# CIRCULAIRE TECHNIQUE PIECES DETACHEES

EDITION	<b>027</b>	du	15/07/72	concerne la modification N°	00325
---------	------------	----	----------	-----------------------------	-------

Modification de l'équipement du tableau de bord Vosges CSA

NOUVEAU MONTAGE DE LA PLANCHE  
DE BORD SUR VOSGES CSA

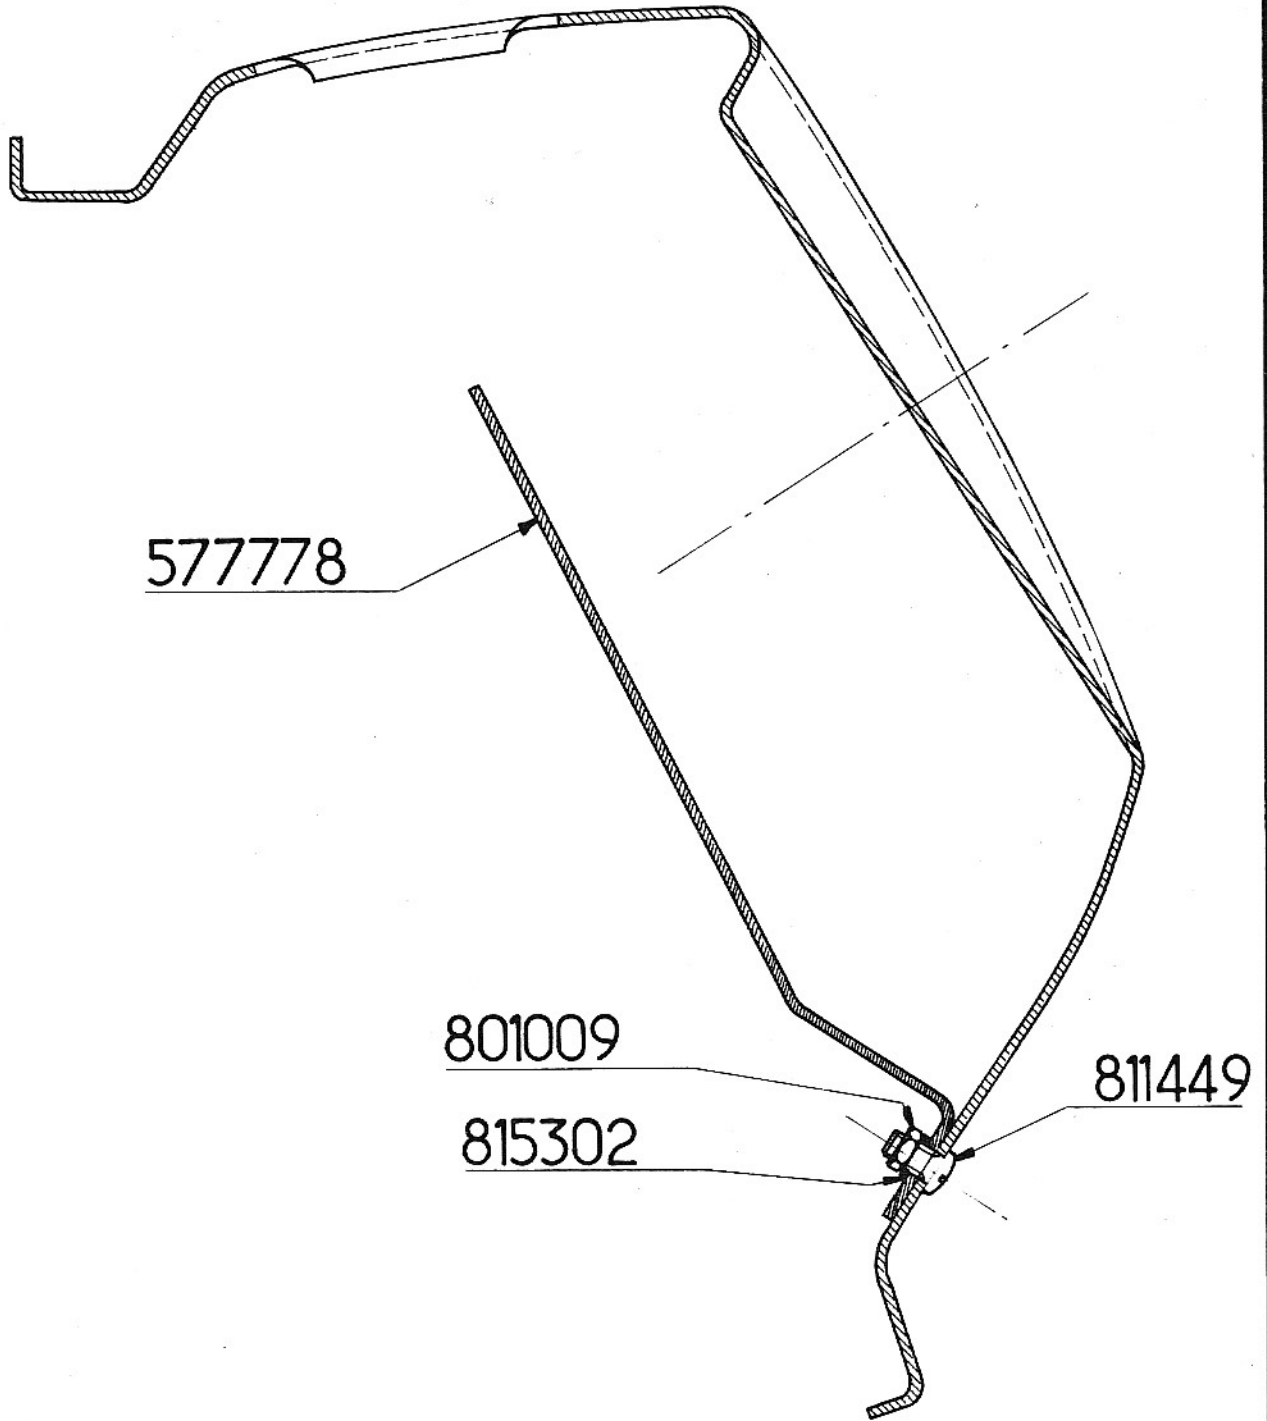
Nouveaux combinés sur tableau de bord suite à abandon de fabrication du tableau de témoin AXO

Lors d'une intervention concernant le tableau des témoins sur un ancien châssis la pièce n'étant plus fournie, il faudra procéder au nouveau montage .

- 1° Obstruer sur la centrale de freinage la prise du mano-contact d'air avec un bouchon réf. 577912 et un joint réf. 577913.
- 2° Enlever sur le réservoir principal le bouchon, fixer à la place un coude mâle réf. 577792 avec un transmetteur de pression d'air réf. 658187, et le raccorder au faisceau complémentaire avec le fil prévu.
- 3° Monter les nouveaux combinés et raccorder le faisceau de cabine avec le faisceau complémentaire, supprimer sur le faisceau cabine le shunt de la mise à la masse du tableau des témoins.  
Placer le protecteur de faisceau 577778 à l'intérieur de la planche de bord (voir plan ci-joint)
- 4° Obstruer sur la planche de bord le trou du tableau des témoins par une plaque réf. 242077 avec 2 vis 811604 (Voir plan ci-joint).

671574	Combiné P 6 - P 8	1
669436	Combiné P 8 R - T 8 R - P 9 - T 9	1
669437	Compteur de vitesse	1
242077	Plaque d'obturation	1
811604	Vis de fixation de la plaque	2
577778	Protecteur faisceau	1
811449	Vis	2
815302	Rondelle	2
801009	Ecrou	2
254953	Collier	2
671558	Faisceau complémentaire cabine	1
671148	Câble compteur P 6 - P 8	1

671149	Câble compteur P 8 R - T 8 R - P 9 - T 9	1
577792	Coude mâle femelle fixation transmetteur sur réservoir principal	1
658187	Transmetteur	1
520238	Bouchon sur planche tablier	1
577912	Bouchon sur centrale	1
577913	Joint du bouchon	1
